改善箇所説明図

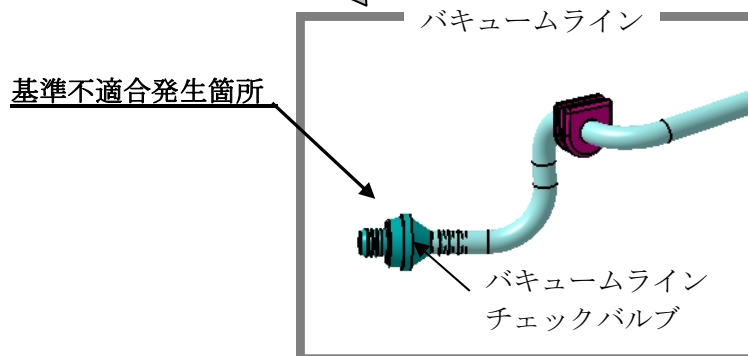
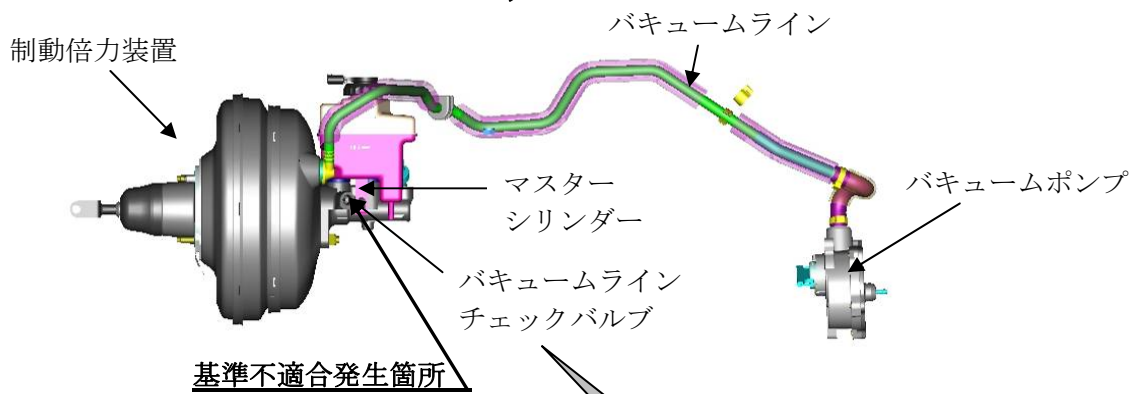
不具合の内容

制動倍力装置のバキュームラインに装着されているチェックバルブの材質が不適切なため、密閉不良が起こりバキュームポンプから霧化したエンジンオイルが制動倍力装置に浸入し、内部ダイヤフラムが損傷することがある。そのため、当該倍力装置の気密性が保持できなくなり、最悪の場合、制動停止距離が長くなるおそれがある。

改善措置の内容

全車両、バキュームラインを対策品と交換する。また、制動倍力装置へのエンジンオイル浸入の有無を点検し、エンジンオイルの浸入があった場合は、バキュームポンプ、制動倍力装置及びブレーキマスターシリンダーを新品と交換する。

識別：右ストラットタワーに黄色ペイントを塗布する。
